Parecer Técnico n.º 15/2020 - SEDUH/GAB/CPA-EIV

RELATÓRIO TÉCNICO - CPA/EIV SETOR HABITACIONAL ARAPOANGA

Referência: Processo SEI nº 00390-00003289/2019-72

Assunto: 1ª Análise do Estudo Prévio de Impacto de Vizinhança - EIV, relativo ao parcelamento denominado "PARCELAMENTO ARAPOANGA".

Figura 9: ELUP, EUC e EUP no SHA Etapa 3; AIDV. Fonte: EIV

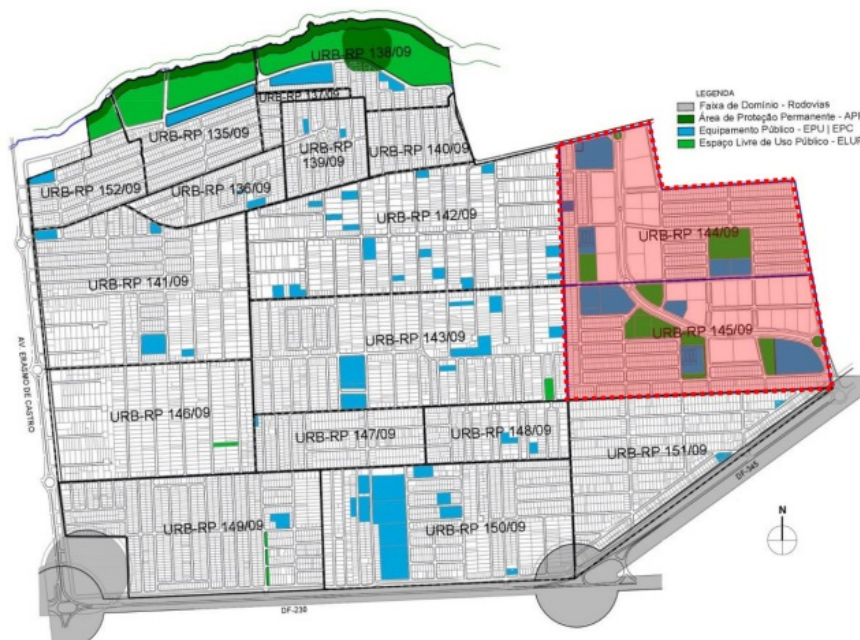
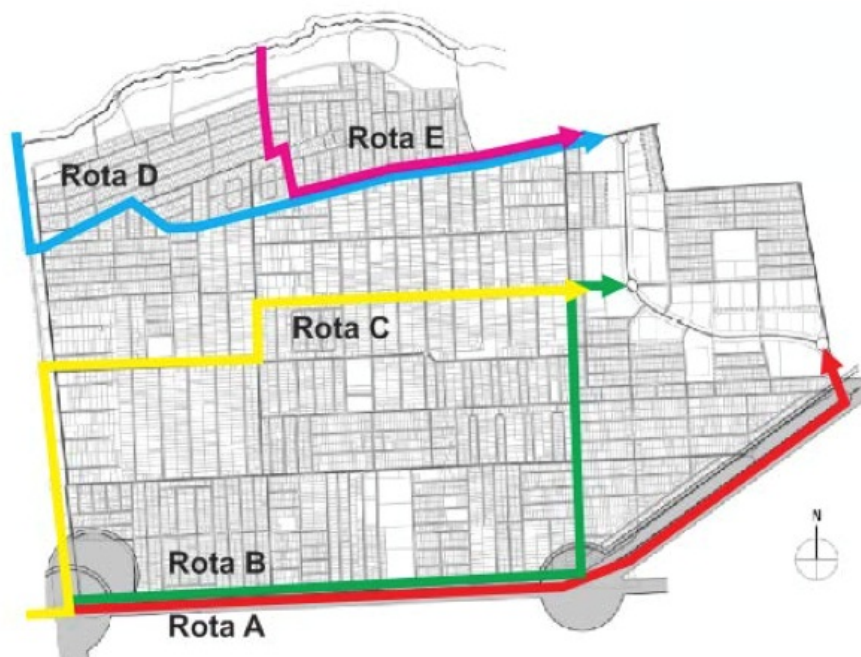
Verifica-se que as medidas 1 e 2 referem-se ao mesmo objeto, e devem ser agrupadas em uma única medida. Além disso, o EIV deve identificar claramente quais são as praças contempladas, sobretudo mediante a revisão da AIDV.

No estudo apresentado, como não há clareza do critério de delimitação da AIDV, também não fica claro nas figuras apresentadas a identificação destas praças. Note-se que a figura 9 (que ilustra as ELUP da Etapa 3) não delimita a AIDV.
